1. Inleiding

Bij de voorbereiding van een bestemmingsplan moet zoals voorgeschreven in artikel 3.1.1. van het Besluit ruimtelijke ordening overleg worden gepleegd. Hierbij gaat het om de besturen van betrokken gemeenten en waterschappen en de diensten van provincie en rijk die betrokken zijn bij de zorg voor de ruimtelijke ordening of belast zijn met de behartiging van de belangen die in het plan in het geding zijn.

2. Vooroverlegreacties

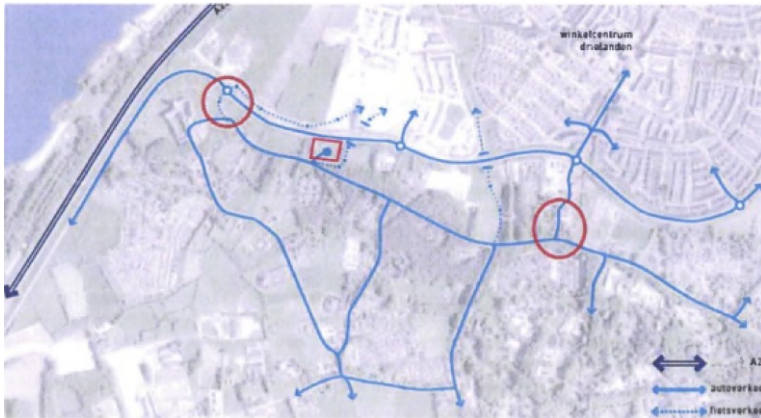
Graag een maximum oppervlakte aan verharding opnemen in de bestemmingsplanregels om daarmee de landschappelijke waarden te waarborgen en daarmee te voorkomen dat het onbebouwde deel van het perceel een groot parkeerterrein wordt.

Op de verbeelding zal een aanduiding opgenomen worden waarbinnen het parkeren opgelost moet worden. Verder zal er in de regels een maximum oppervlakte aan verharding opgenomen worden. In de beoogde planopzet is het gewenst zo min mogelijk verharding toe te passen en naar alternatieve vormen te zoeken zoals bijvoorbeeld halfverharding. De ontwikkelaar zal geadviseerd worden hier zoveel mogelijk rekening mee te houden.

Afbeelding uit paragraaf 3.2 van de toelichting

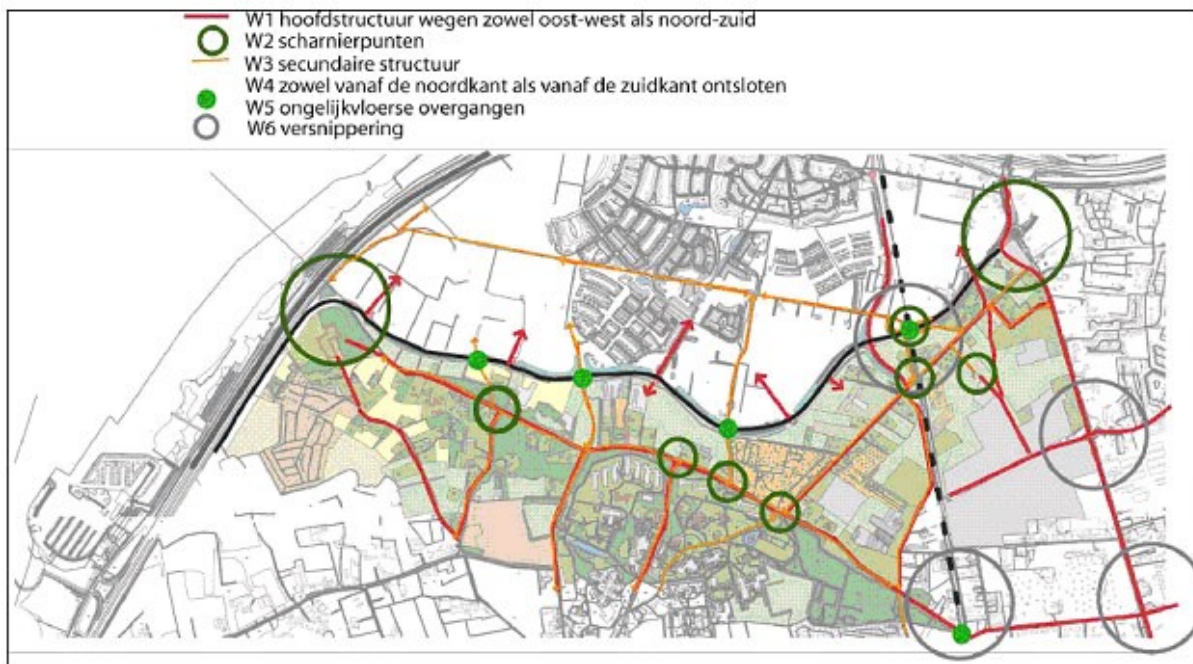
In paragraaf 3.2 van de toelichting bij het bestemmingsplan staat een afbeelding met routes voor automobilisten en fietsers. De twee omcirkelde tracés zijn niet eerder afgestemd met de gemeente Ermelo.

De weg rechts op de afbeelding gaat door een nieuw woonwijkje en is ongewenst. Deze aansluiting op de Horloseweg is slechts bedoeld voor voetgangers en calamiteiten. Het fietspad links op de afbeelding is nieuw en niet eerder in beeld gebracht. Voor de fietsverbindingen naar Drielanden zijn via tunnels veilige oversteken gemaakt. Voor Ermelo betekent dit dat een fietsverbinding aangelegd moet worden naar de rotonde. Dit is niet onmogelijk maar voor Ermelo niet noodzakelijk of relevant. De aanleg- en beheerkosten moeten dus voor rekening van de gemeente Harderwijk komen.

In de toelichting van het bestemmingsplan is inderdaad een verkeerde afbeelding opgenomen. Deze zal worden vervangen door de volgende – juiste - afbeelding.
